改善箇所説明図

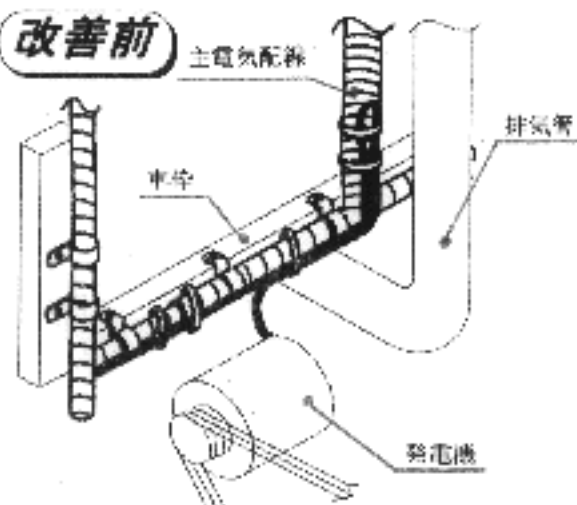
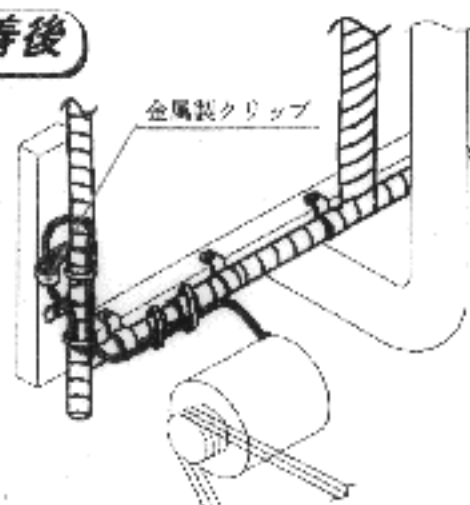
基準不適合箇所

発電機の電気配線の取回しが不適切なため、当該配線を固定している樹脂製バンドが排気管の熱により溶損するものがあり、そのままの状態で使用を続けると、電気配線が排気管と接触して短絡し、最悪の場合、原動機が停止して再始動できなくなるおそれがある。

全車両、当該電気配線の取回しを修正すると共に位置決めのため金属製クリップを追加する。なお、電気配線が損傷している場合は新品と交換する。

鉄則：金属製クリップに黄色ペイントを塗布する。
